公告 | Danfoss LLC

B-CN-391-CN REV A

主题： 淘汰 TTS/TGS SCR 歧管套件

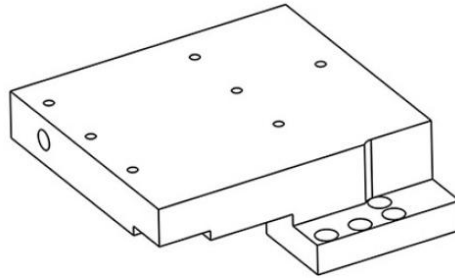
本公告旨在通知客户，我们已淘汰一个 SCR 冷却歧管套件。

淘汰套件 100309-15的原因是由于其与备件套件有重复。我们的新套件 **199K0024**内含套件 100309-15 中的所有组件，同时还增加了一些配件。

套件 199K0024 与标准温度的主要修订版 H 压缩机兼容，如下所列：

- TTS350/TTS400/TTS450/TTS700
- TGS310/TGS380/TGS390/TGS490/TGS520

注意：套件 199K0024 SCR 冷却歧管不适用于 High SST 和非主要修订版 H 压缩机。
